**Audit bezpečnosti pozemních komunikací
„Návrh cyklistické trasy na silnici I/55
v Otrokovicích“**

Zadavatel: Městský úřad Otrokovice

Květen 2018

Tato zpráva popisuje audit bezpečnosti pozemních komunikací stavby „Návrh cyklistické trasy na silnici I/55 v Otrokovicích“. Audit bezpečnosti pozemních komunikací stavby je proveden ve fázi 1 – Studie.

Obrázek 3: VDZ není v souladu s technickými podmínkami.

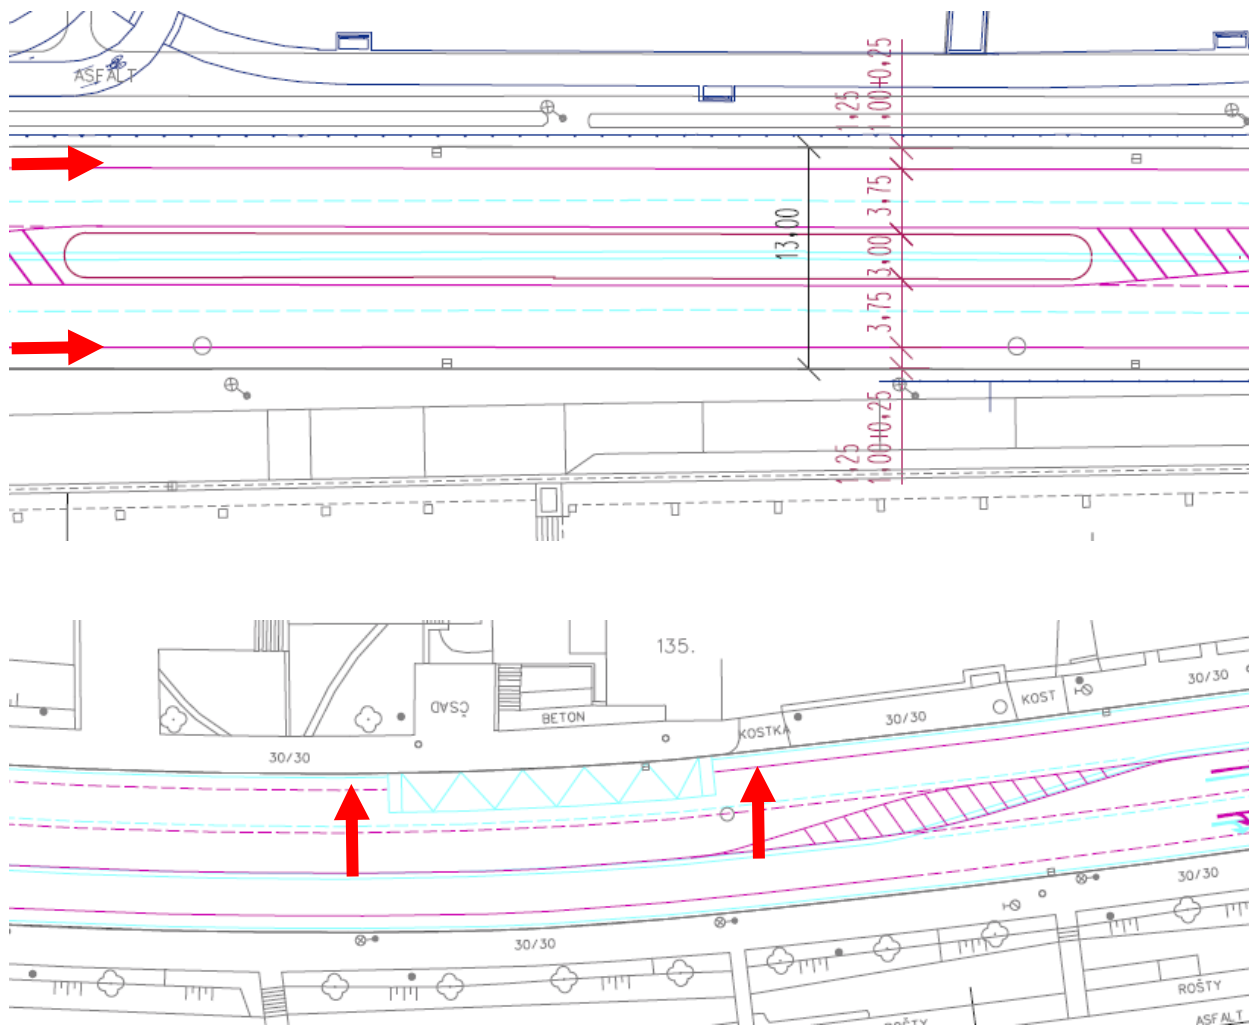
Riziko 2: Vodorovné dopravní značení.

Popis rizika: Oddělení vyhrazeného pruhu pro cyklisty od jízdního pruhu je navrženo pomocí V1a „Podélná čára souvislá“, to však není v souladu s platnými technickými podmínkami.

Současně v místě zastávky hromadné dopravy v jízdním pruhu není vyznačeno přerušení cyklistického pruhu v souladu s TP 179.

Doporučení: Provést VDZ v souladu s TP 179.

Obrázek 4: Připojovací pruhy vhodné k prověření.

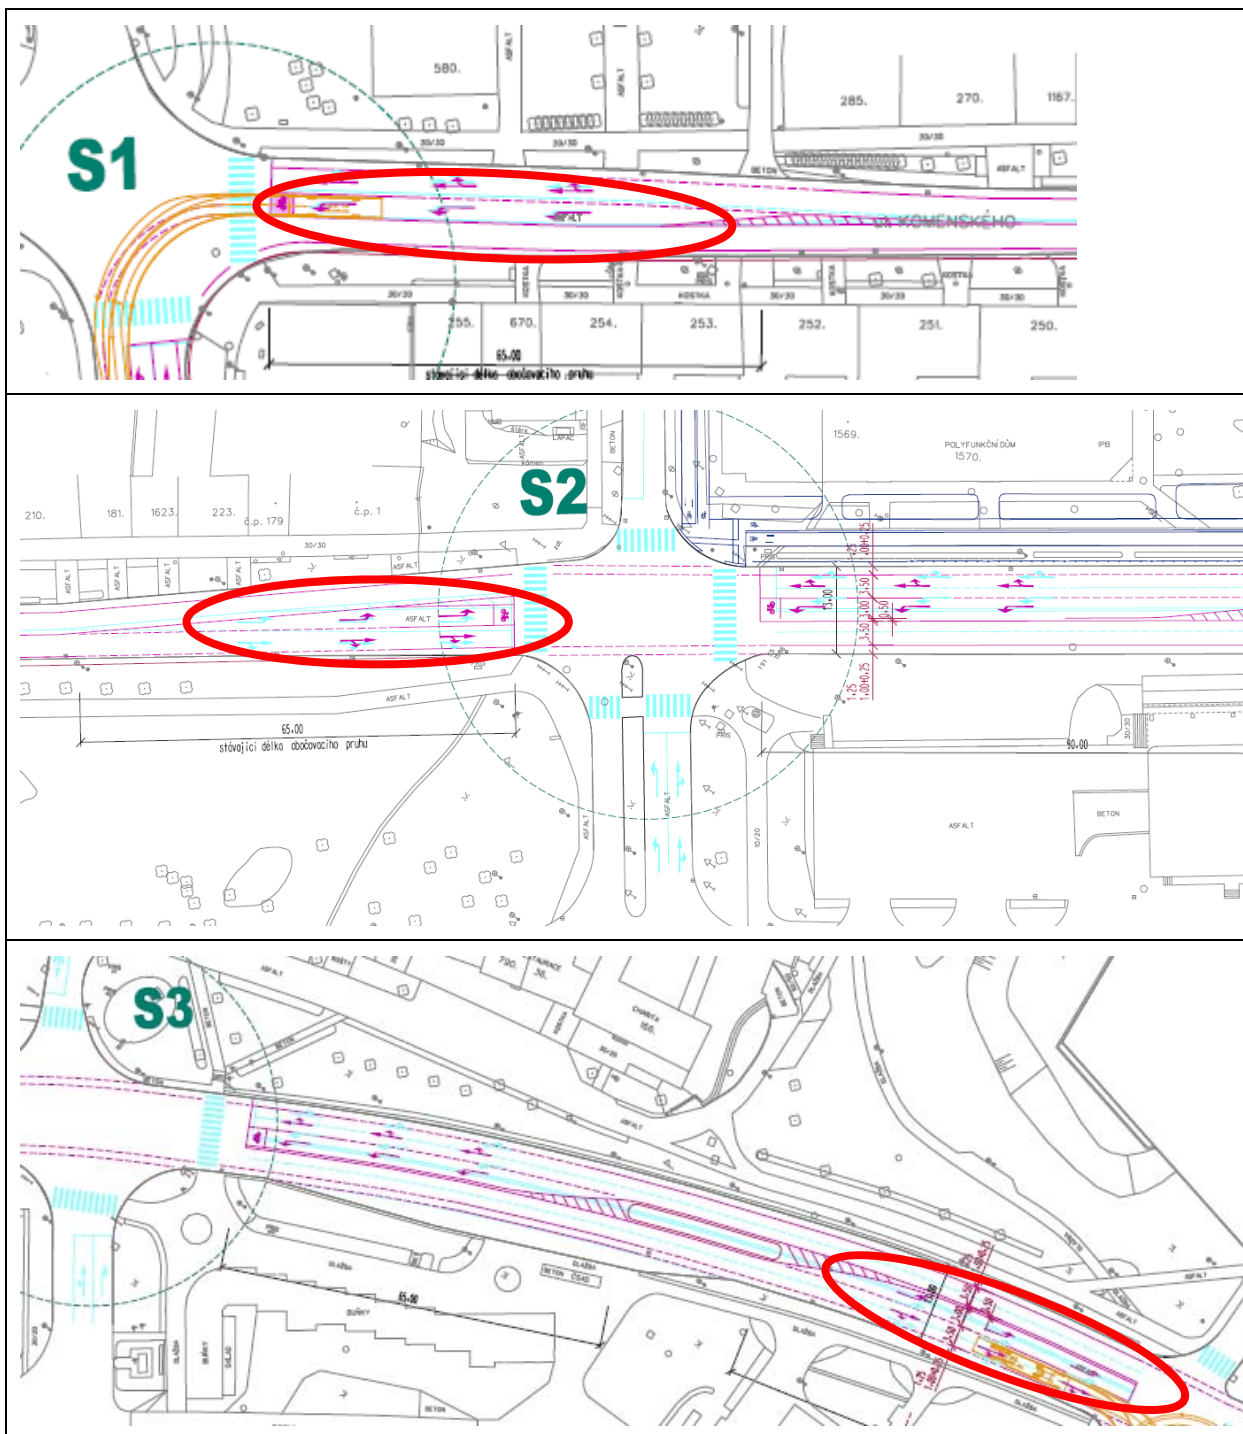
Riziko 3: Délky odbočovacích pruhů.

Popis rizika: Není dodáno kapacitní posouzení délek jízdních pruhů, může docházet ke kapacitním problémům.

Doporučení: Prověření délek odbočovacích pruhů, případně jejich prodloužení na úkor dělicích ostrůvků.

Obrázek 6: Šířky jízdních pruhů v místě ochranného ostrůvku.

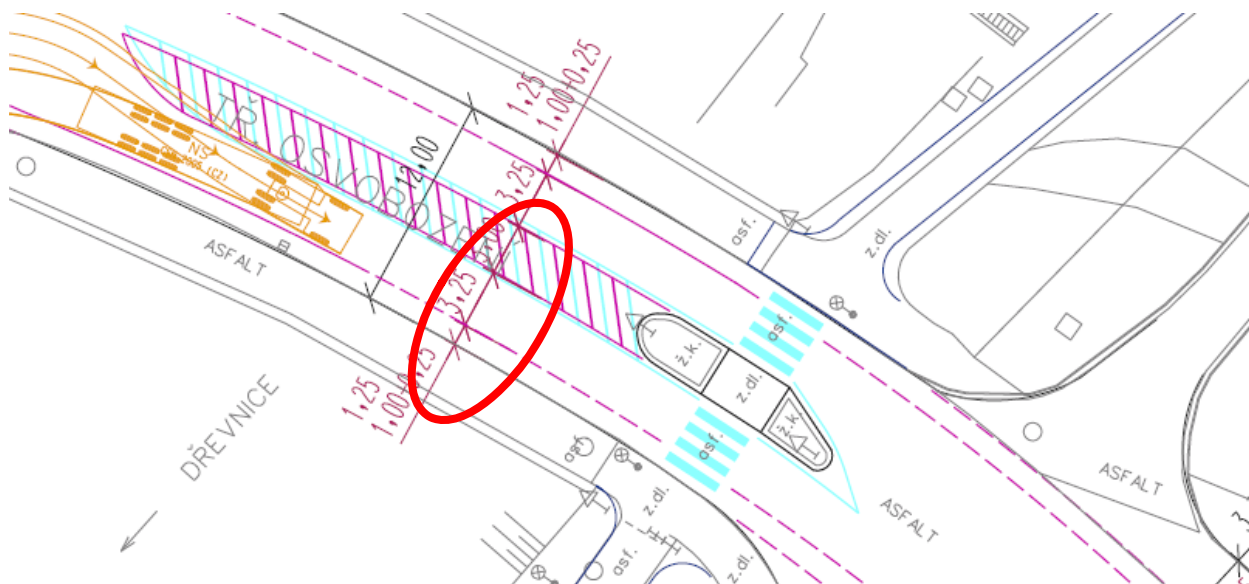
Riziko 5: Vodorovné dopravní značení v místě ostrůvku.

Popis rizika: V místě ochranného ostrůvku není provedeno VDZ zohledňující bezpečnostní odstup (není patrná návaznost na stávající, zda zůstane, či bude odstraněno). Může tedy dojít k nenadálému vychýlení trajektorie vozidla směrem k vyhrazenému cyklistickému pruhu a dojít tak k možným konfliktním či kolizním situacím.

Doporučení: Realizovat VDZ se skutečnou šířkou jízdního pruhu, u ostrůvku zachovat bezpečnostní vzdálenost min. 0,25 m.

Obrázek 7: Nadbytečné VDZ v místě přechodu pro chodce.

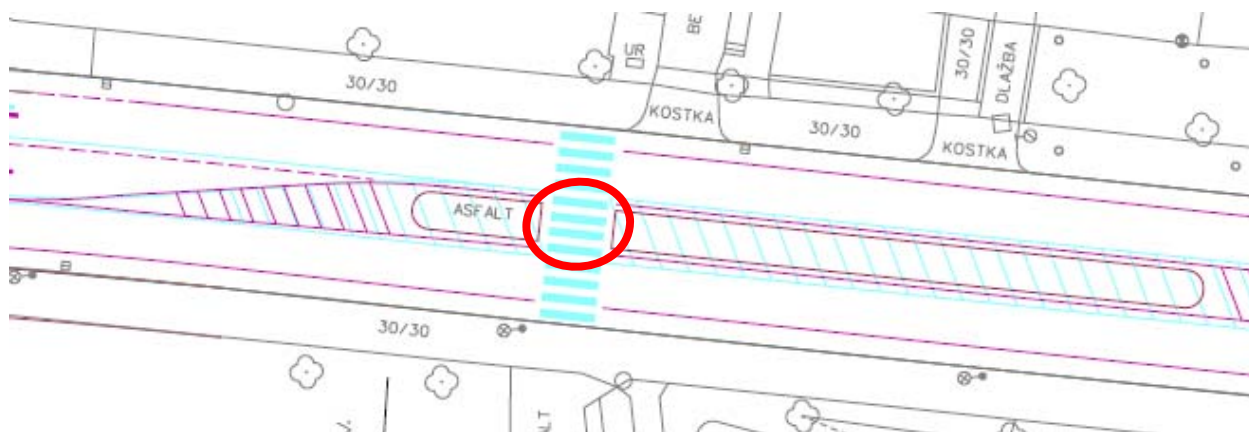
Riziko 6: Provedení přechodu pro chodce.

Popis rizika: VDZ č. V7a „Přechod pro chodce“ se v místě ochranného ostrůvku neprovádí.

Doporučení: Provedení VDZ dle platných předpisů.

Obrázek 8: Absence řešení vedení cyklistů na stávající cyklistickou infrastrukturu.

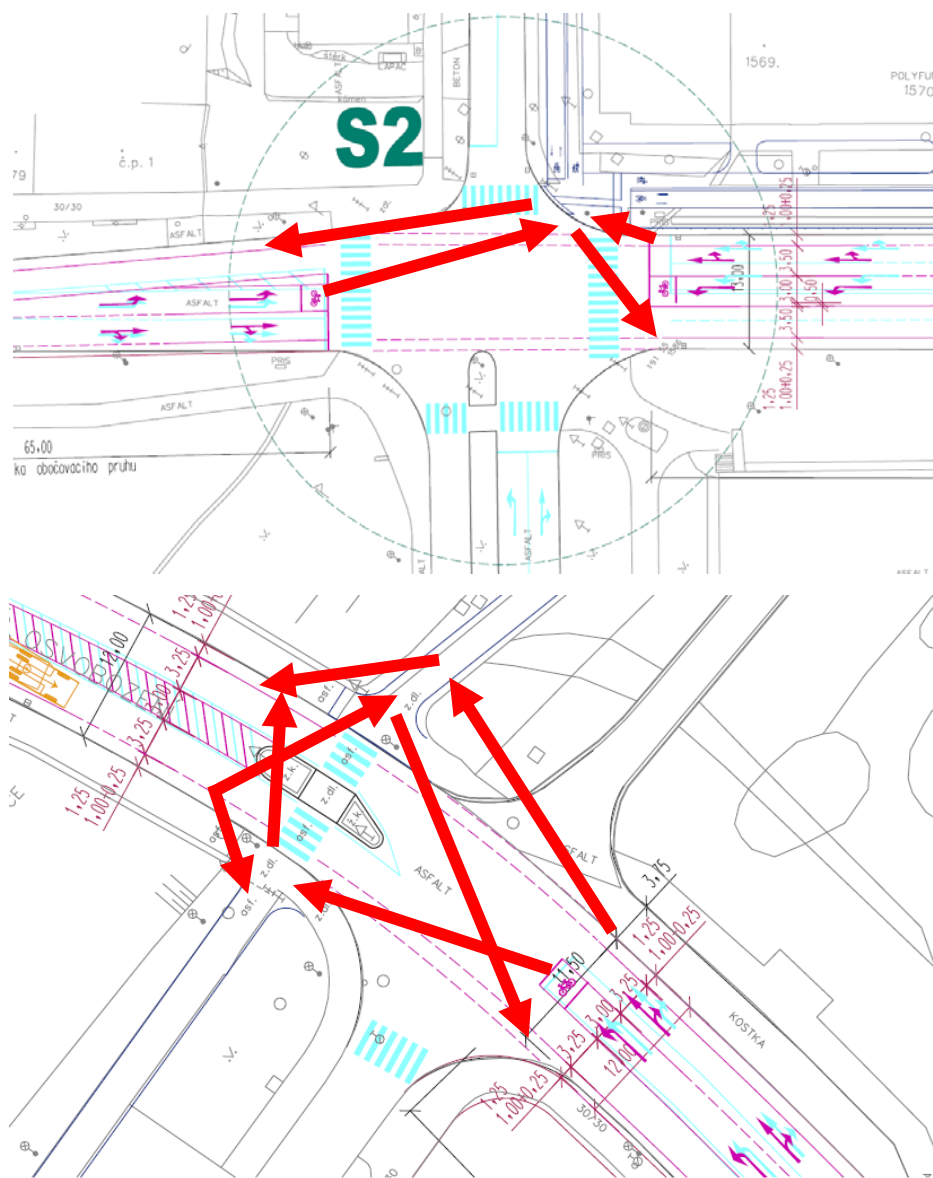
Riziko 7: Napojení na stávající cyklistickou infrastrukturu.

Popis rizika: Není jasné napojení na stávající dělenou stezku pro chodce a cyklisty tak, aby nedocházelo k nepředvídatelným manévřům a tím ke kolizím mezi cyklisty a vozidly v prostoru křižovatky a mezi cyklisty a chodci na dělené stezce.

Doporučení: Provést napojení na stávající stezku pro chodce a cyklisty jednoznačně, bez bariér.

Obrázek 9: Místa zúžení stezky pro chodce a cyklisty.

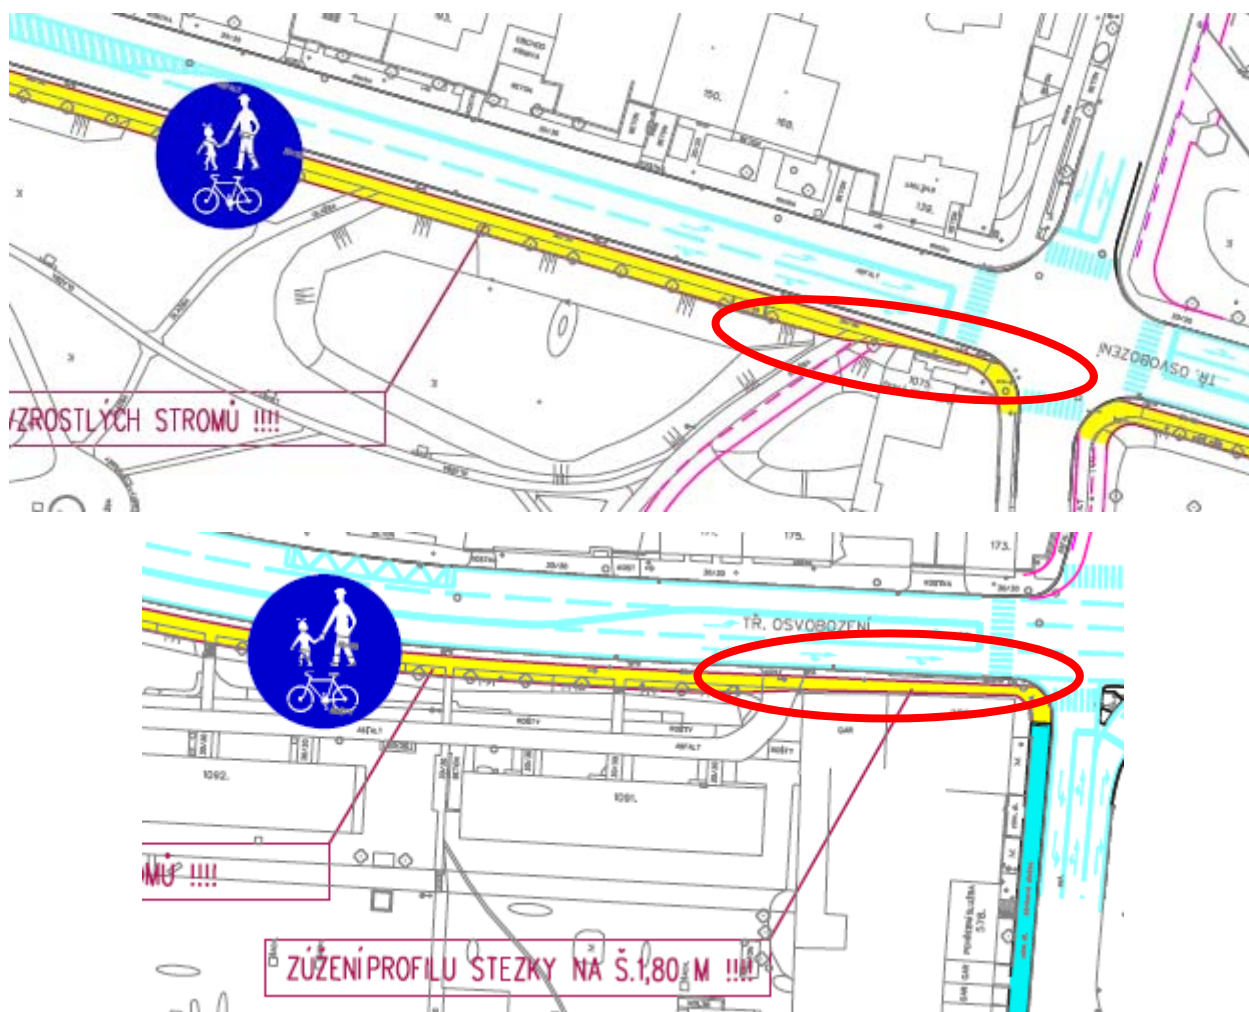
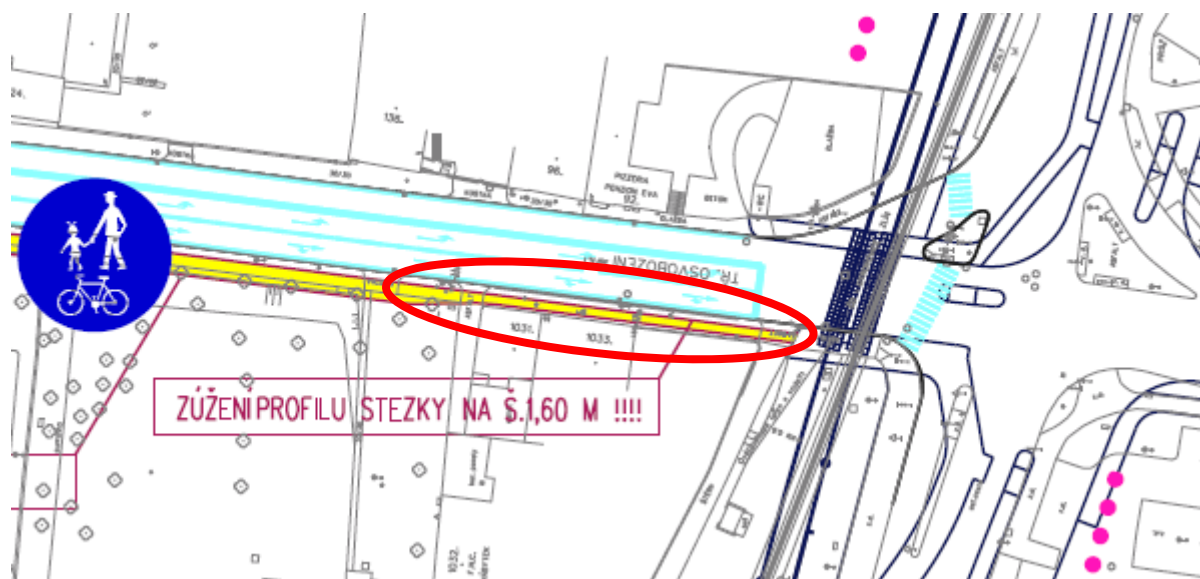
Riziko 8: Šířka cyklistického pruhu. Šířka stezky pro chodce a cyklisty.

Popis rizika: Zúžení šířky stezky pro chodce a cyklisty pod 2,0 m v místě spojení stezky pro chodce a budoucího napojení stezky pro cyklisty není vhodné. Současně je v této části umístěn přechod pro chodce, tedy i čekací plocha – z tohoto pohledu jsou zde šířkové poměry nedostatečné, může docházet ke kolizi mezi chodci a cyklisty.

Zúžení stezky pro chodce a cyklisty na méně než polovinu v místě, kde je již v současné době návaznost cyklostezek a kde se plánuje návaznost dalších cyklotras, je z hlediska střetu chodce a cyklisty nebezpečné.

V projektové dokumentaci ani textové části nejsou uvedeny parametry cyklistické stezky.

Doporučení: Provedení stezky pro chodce a cyklisty a stezky pro cyklisty alespoň v minimálních šířkových rozměrech, také s ohledem na současné a předpokládané intenzity cyklistů a chodců.

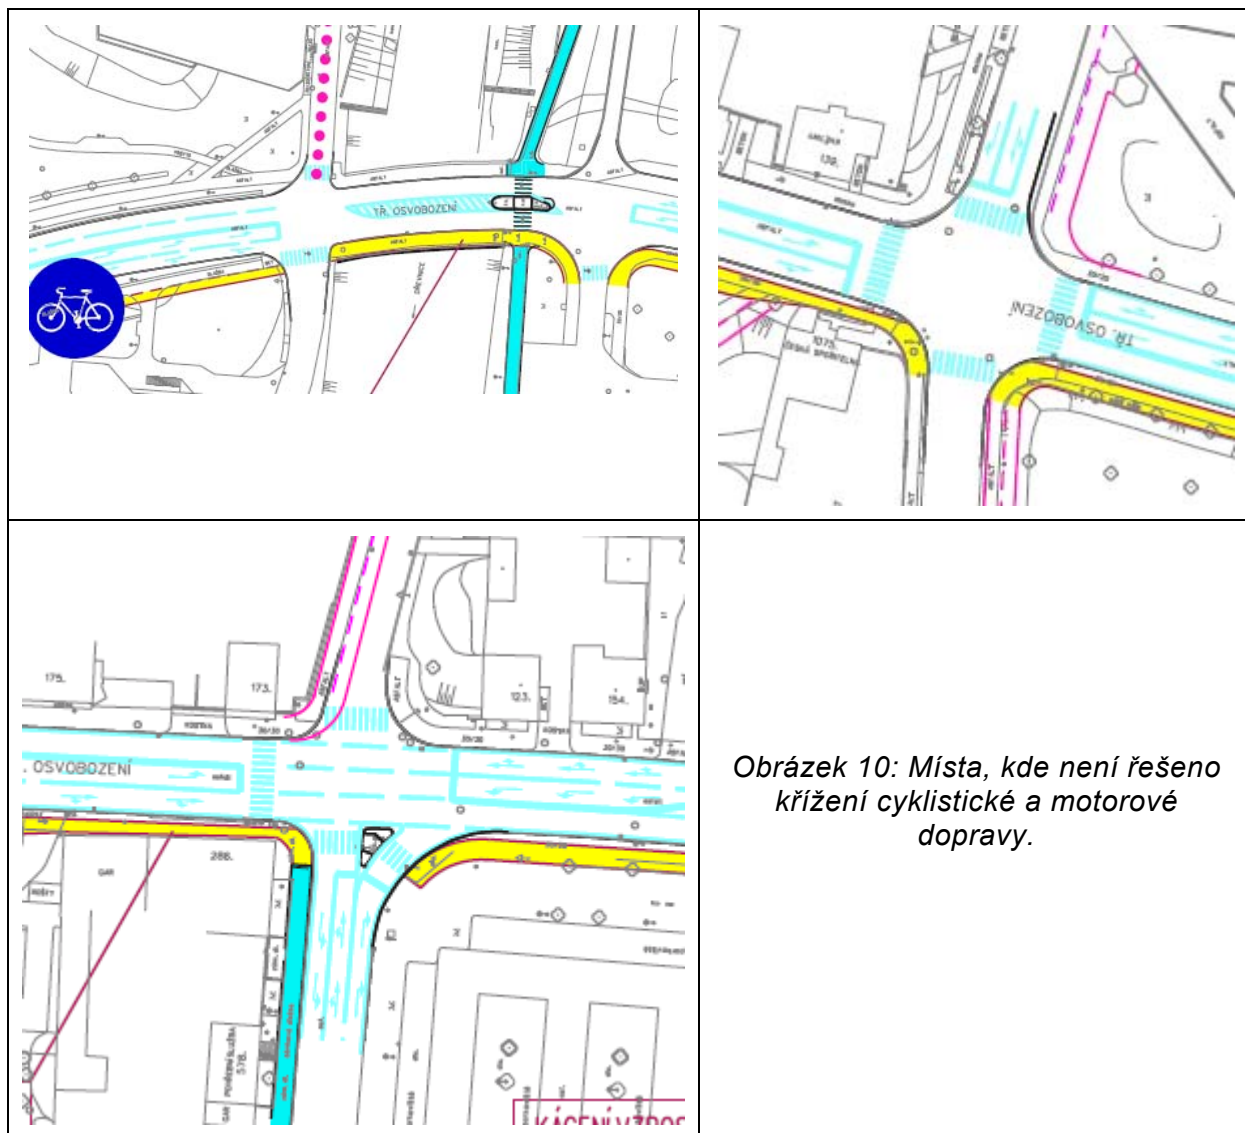
Riziko 9: Řešení křížení cyklistické a motorové dopravy.

Popis rizika: Řešení křížení cyklistické a motorové dopravy pomocí přechodů pro chodce je nekonceptním řešením, které nebude cyklisty respektováno a bude docházet ke kolizním situacím, případně střetům.

Doporučení: Řešení této situace, např. pomocí přejezdů pro cyklisty.

Obrázek 11: Absence řešení vedení cyklistů na stávající cyklistickou infrastrukturu.

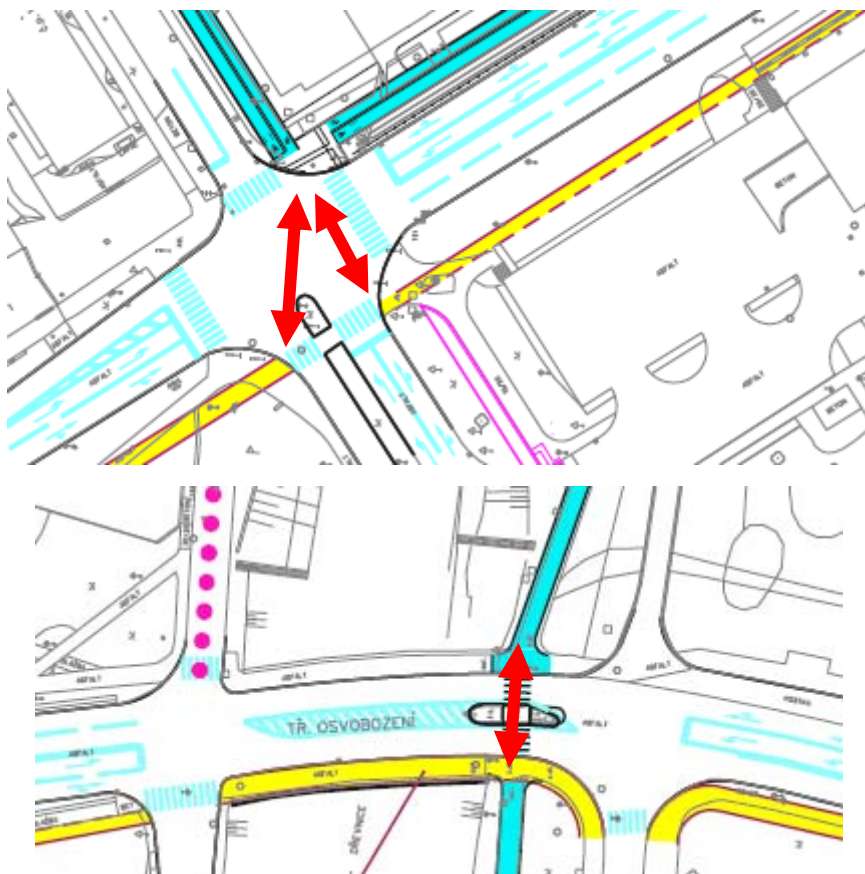
Riziko 10: Návaznost na stávající cyklistickou infrastrukturu.

Popis rizika: Vzhledem k návrhu vedení cyklistické stezky či stezky pro chodce a cyklisty, je nutné provést řešení návaznosti na stávající cyklostezky, aby nedocházelo ke kolizi mezi chodci, cyklisty a vozidly.

Doporučení: Provést řešení návaznosti na stávající cyklistickou infrastrukturu a křížení pěší, cyklistické a motorové dopravy (např. přejezdem pro cyklisty a provedením návaznosti na tyto přejezdy).

Obrázek 12: Prodloužení délky přechodu pro chodce.

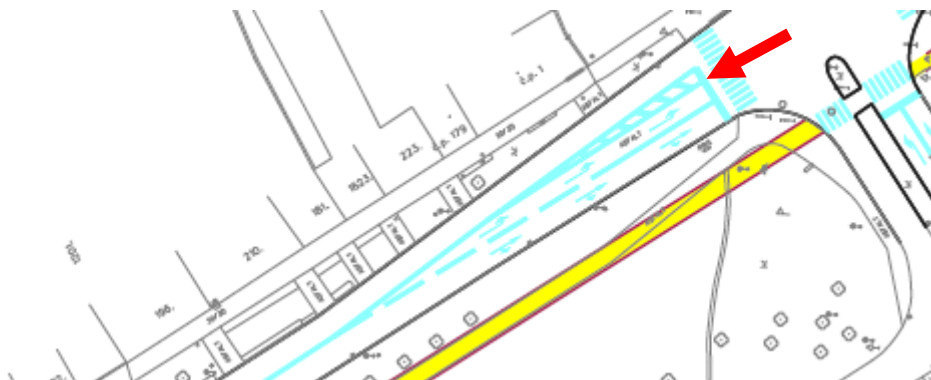
Riziko 11: Délka přechodu pro chodce.

Popis rizika: Dopravní stín ještě prodlužuje délku pro přecházení v době vypnutí SSZ.

Doporučení: Nenavrhovat dopravní stín – provést změnu šířkových parametrů.
